Rapport de contrôle d'installations électriques à basse et à très basse tension

RÉF. 159/2026/63282/D01:1

DATE DU CONTRÔLE 13/04/2026 (10:15 - 11:15) AGENT VISITEUR Stéphane Hanchir
ADRESSE DU CONTRÔLE Rue Général Jourdan 16 - 6700 Arlon TYPE DE CONTRÔLE Visite de contrôle (6.5.)

Schéma(s) unifilaire(s) de l'installation

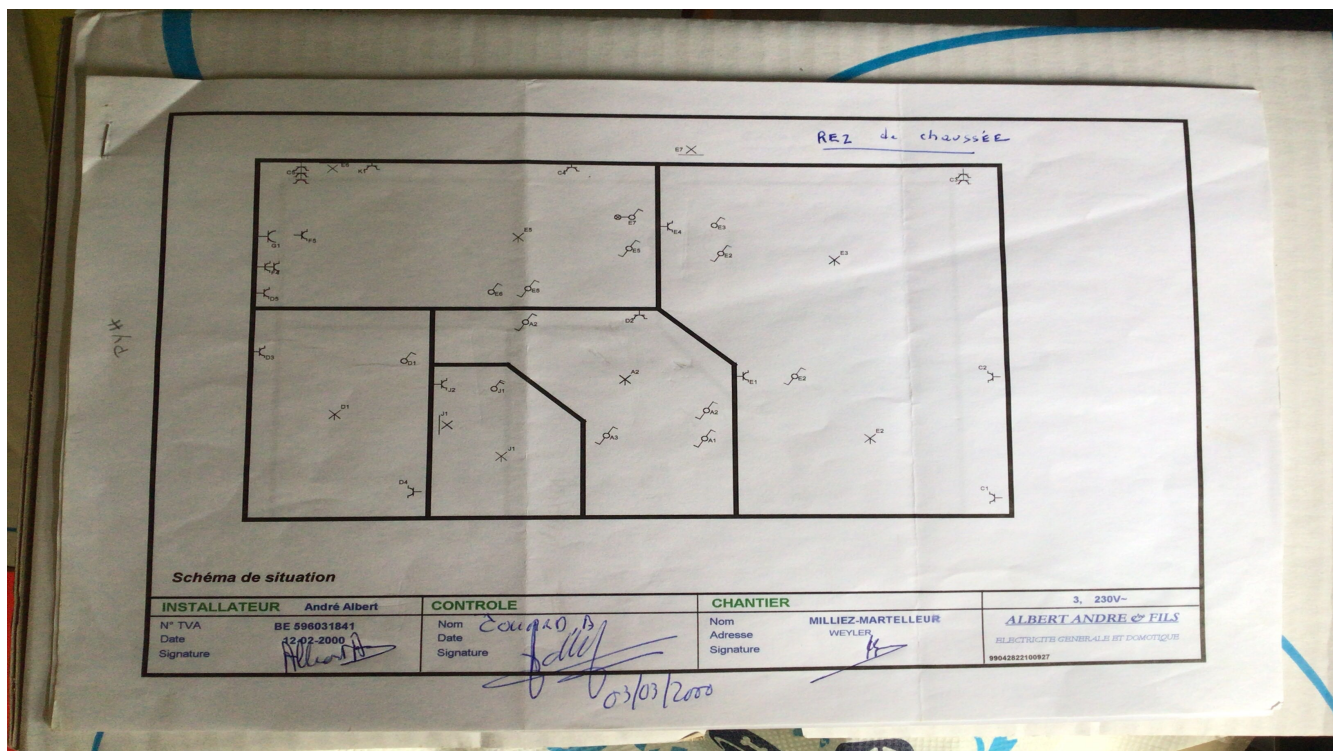
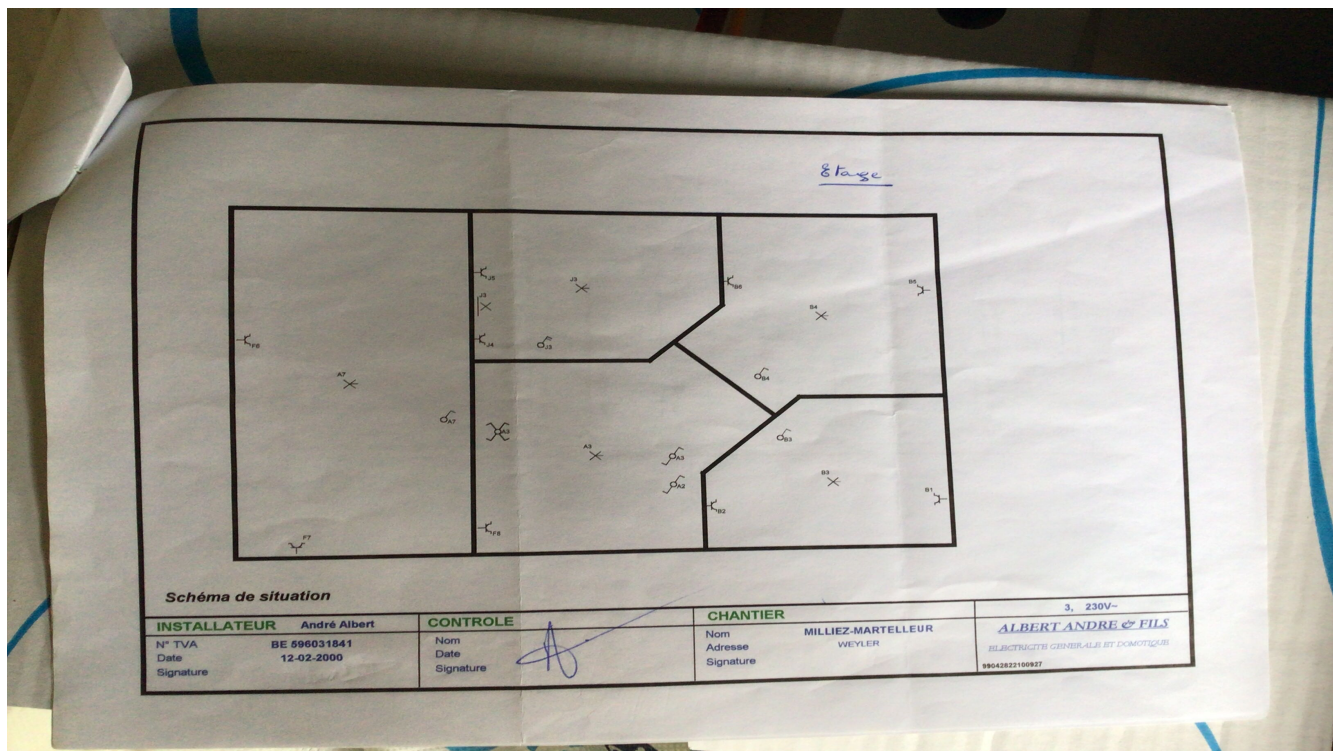
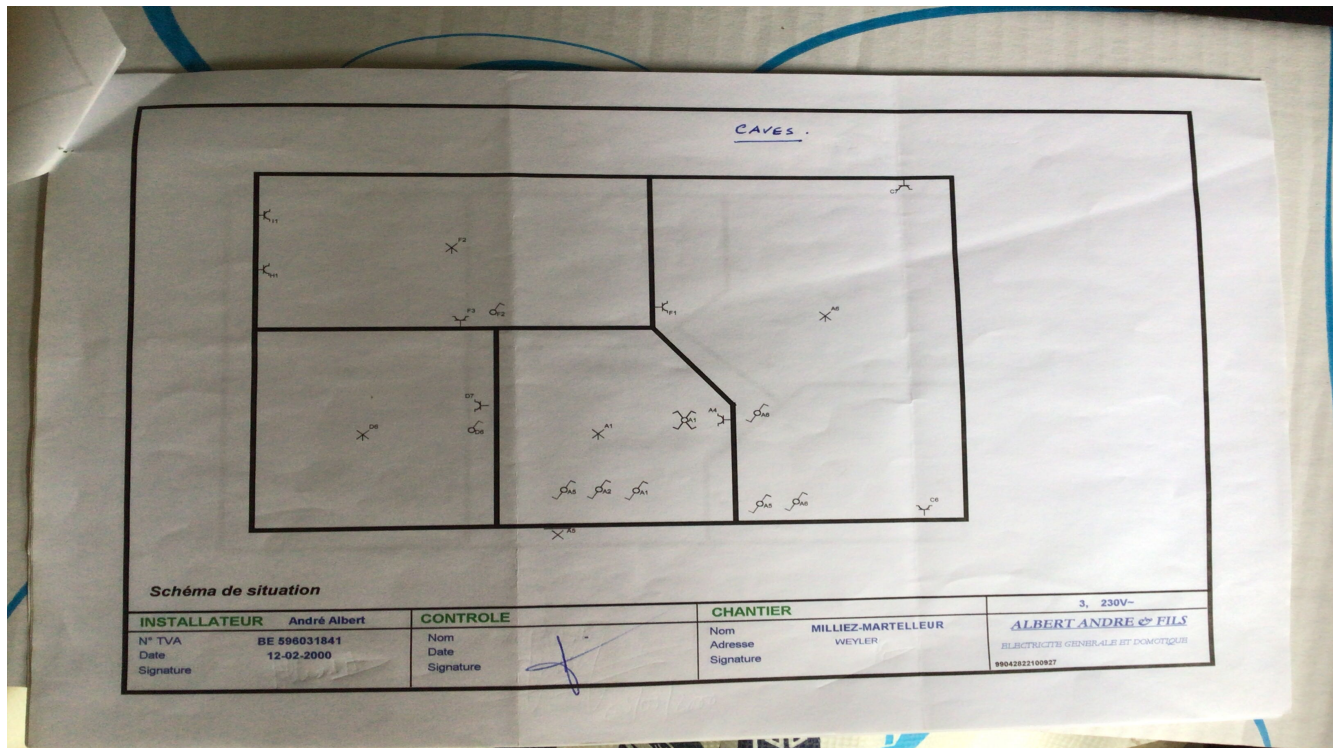
- Les schémas unifilaires et plans de position ne correspondent pas à la réalité. - 3.1.2.;6.4.6.;6.5.7.;9.1.2.
- La résistance d'isolement de l'installation n'est pas suffisante. - 6.4.5.1.
